# Informação do produto — Calços de travão BMW | HELLA

### Calços de travão BMW

#### 8DB 355 012-321 / 8DB 355 015-601

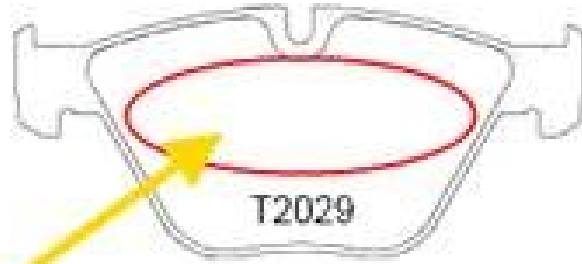
A diferença entre os dois calços de travão é a falta da mola de retenção (A) no calço do travão do lado do punho 8DB 355 015-601/T2029. A ausência da mola não tem qualquer influência sobre o comportamento de conforto do calço do travão.

8DB 355 012-321 (old)

8DB 355 015-601 (new)

**A**

O calço do travão 8DB 355 012-321/T1596 é substituído pelo calço do travão 8DB 355 015-601/T2029.
